柏崎刈羽原子力発電所第6号機 設計及び工事計画審査資料	
資料番号	KK6 添-1-052-2 (比較表) 改0
提出年月日	2023年11月30日

先行審査プラントの記載との比較表
(VI-1-8-1-別添1 重大事故等時における原子炉格納容器の
放射性物質閉じ込め機能健全性について)

2023年11月
東京電力ホールディングス株式会社

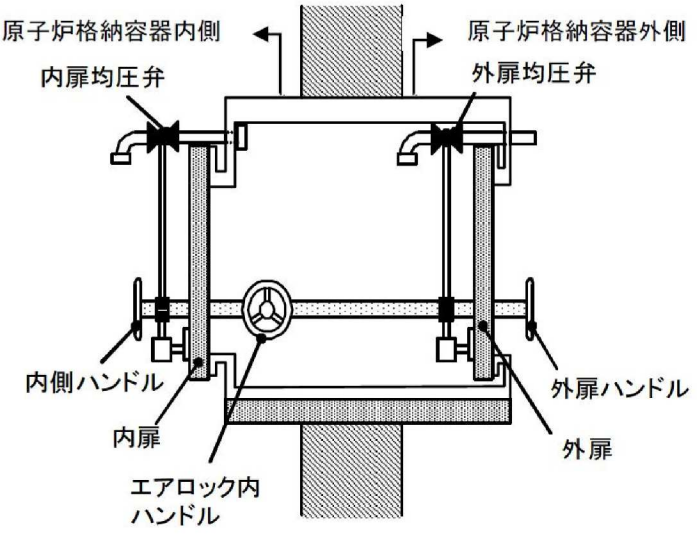
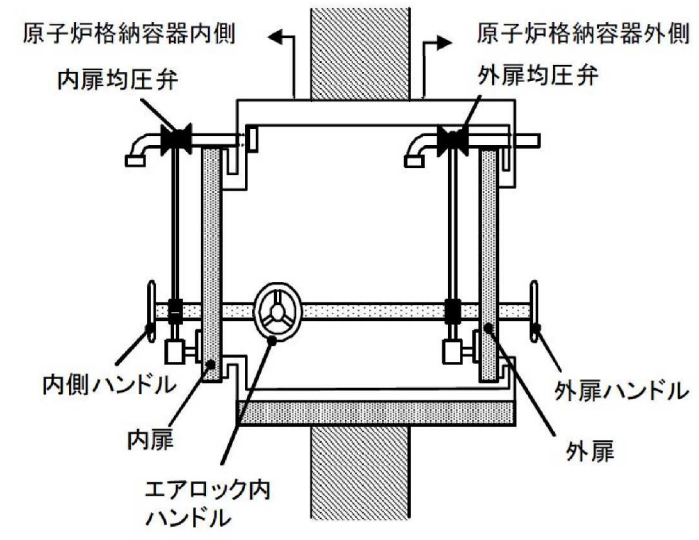
島根原子力発電所 第2号機	柏崎刈羽原子力発電所 第7号機	柏崎刈羽原子力発電所 第6号機	備考
	 <p>図5-1 評価部位 概形図（上部ドライウェル所員用エアロック）</p>  <p>図5-2 評価部位 概形図（下部ドライウェル所員用エアロック）</p>	 <p>図5-1 評価部位 概形図（上部ドライウェル所員用エアロック）</p>  <p>図5-2 評価部位 概形図（下部ドライウェル所員用エアロック）</p>	<p>・設備構成の差異 (7号機と構造が異なる。)</p> <p>・設備構成の差異 (7号機と構造が異なる。)</p>
	<p>5.1.1 所員用エアロック本体の耐圧</p> <p>所員用エアロック本体の強度評価方法は、V-3-3-6-1-1-6「下部ドライウェルアクセストンネルスリーブ及び鏡板（所員用エアロック付）の強度計算書」、V-3-3-6-1-3-2「上部ドライウェル所員用エアロックの強度計算書」及びV-3-3-6-1-3-3「下部ドライウェル所員用エアロックの強度計算書」に記載する。</p>	<p>5.1.1 所員用エアロック本体の耐圧</p> <p><u>(1) 応力評価</u> 所員用エアロック本体の強度評価方法は、VI-3-3-6-1-1-6「下部ドライウェルアクセストンネルスリーブ及び鏡板（所員用エアロック付）の強度計算書」、VI-3-3-6-1-3-2「上部ドライウェル所員用エアロックの強度計算書」及びVI-3-3-6-1-3-3「下部ドライウェル所員用エアロックの強度計算書」に記載する。</p> <p><u>(2) 許容圧力評価</u> <u>所員用エアロック本体の構造健全性評価として、告示第501号の第13条及び第22条に記載の評価式を準用し、許容引張応力に運転状態IVにおける一次一般膜応力の許容値である200℃の2/3Suを与えることで許容圧力を算出し、限界圧力2Pdを上回ることを確認する。</u></p>	<p>・記載の適正化 (2)追加により、項目分けした。)</p> <p>・図書構成の差異 (7号機と図書番号が異なるため。)</p> <p>・評価方針の差異 (6号機は、先行プラント審査実績を反映し、板厚評価にかえて許容圧力評価を実施している。)</p>

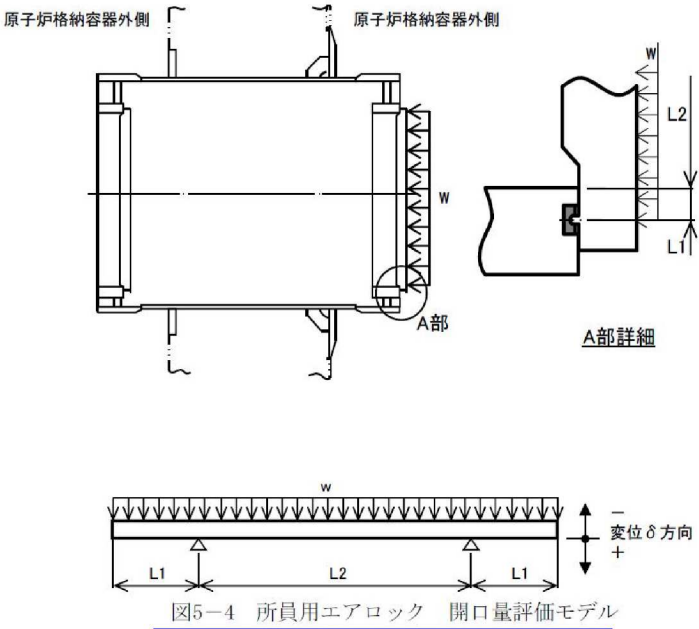
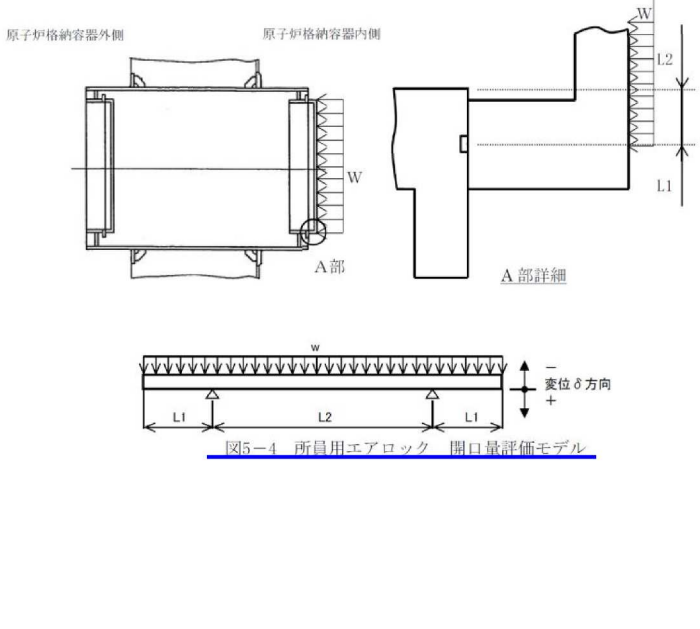
島根原子力発電所 第2号機	柏崎刈羽原子力発電所 第7号機	柏崎刈羽原子力発電所 第6号機	備考																																										
	 <p>図5-4 所員用エアロック 開口量評価モデル</p> <p>表5-2 所員用エアロックのシール機能維持</p> <table border="1" data-bbox="890 1092 1543 1396"> <thead> <tr> <th>記号</th> <th>内容</th> <th>値</th> </tr> </thead> <tbody> <tr> <td>w</td> <td>扉に加わる荷重 (= (2Pd+95kPa) × 幅 [] mm)</td> <td>[] N/mm</td> </tr> <tr> <td>L₁</td> <td>支持点間の長さ</td> <td>[] mm</td> </tr> <tr> <td>L₂</td> <td>支持点からガスケット中心までの長さ</td> <td>[] mm</td> </tr> <tr> <td>E</td> <td>縦弾性係数(200℃)</td> <td>191000 MPa</td> </tr> <tr> <td>I</td> <td>断面二次モーメント</td> <td>1.945 × 10⁷ mm⁴</td> </tr> <tr> <td>δ</td> <td>変位量</td> <td>[] mm</td> </tr> </tbody> </table> <p>初期押込み量は [] mm であり、ガスケット部の変位量 δ は [] mm となる。これは、添付1に示すように改良 EPDM 製シール材の重大事故等時環境における圧縮永久ひずみ試験結果 ([] %) から算出されるシール材追従量約 [] mm に十分余裕をもった値であることから、限界温度、圧力である 200℃、2Pd 条件下においてもシール機能は維持される。</p>	記号	内容	値	w	扉に加わる荷重 (= (2Pd+95kPa) × 幅 [] mm)	[] N/mm	L ₁	支持点間の長さ	[] mm	L ₂	支持点からガスケット中心までの長さ	[] mm	E	縦弾性係数(200℃)	191000 MPa	I	断面二次モーメント	1.945 × 10 ⁷ mm ⁴	δ	変位量	[] mm	 <p>図5-4 所員用エアロック 開口量評価モデル</p> <p>表5-3 所員用エアロックのシール機能維持</p> <table border="1" data-bbox="1573 1092 2226 1396"> <thead> <tr> <th>記号</th> <th>内容</th> <th>値</th> </tr> </thead> <tbody> <tr> <td>w</td> <td>扉に加わる荷重 (= (2Pd+95kPa) × 幅 [] mm)</td> <td>[] N/mm</td> </tr> <tr> <td>L₁</td> <td>支持点からガスケット中心までの長さ</td> <td>[] mm</td> </tr> <tr> <td>L₂</td> <td>支持点間の長さ</td> <td>[] mm</td> </tr> <tr> <td>E</td> <td>縦弾性係数(200℃)</td> <td>191000 MPa</td> </tr> <tr> <td>I</td> <td>断面二次モーメント</td> <td>9.357 × 10⁷ mm⁴</td> </tr> <tr> <td>δ</td> <td>変位量</td> <td>[] mm</td> </tr> </tbody> </table> <p>初期押込み量は [] mm であり、ガスケット部の変位量 δ は [] mm となる。これは、添付 1 に示すように改良 EPDM 製シール材の重大事故等時環境における圧縮永久ひずみ試験結果 ([] %) から算出されるシール材追従量約 [] mm に十分余裕をもった値であることから、限界温度、圧力である 200℃、2Pd 条件下においてもシール機能は維持される。</p>	記号	内容	値	w	扉に加わる荷重 (= (2Pd+95kPa) × 幅 [] mm)	[] N/mm	L ₁	支持点からガスケット中心までの長さ	[] mm	L ₂	支持点間の長さ	[] mm	E	縦弾性係数(200℃)	191000 MPa	I	断面二次モーメント	9.357 × 10 ⁷ mm ⁴	δ	変位量	[] mm	<p>備考</p> <ul style="list-style-type: none"> ・表現上の差異 ・設備構成の差異 (7号機と評価の諸元が異なる。) ・評価結果の差異 (7号機と初期押込み量が異なる。また、初期押込み量と圧縮永久ひずみ率から算出するシール材追従量も異なる。) ・評価結果の差異 (7号機とガスケット部の変位量が異なる。)
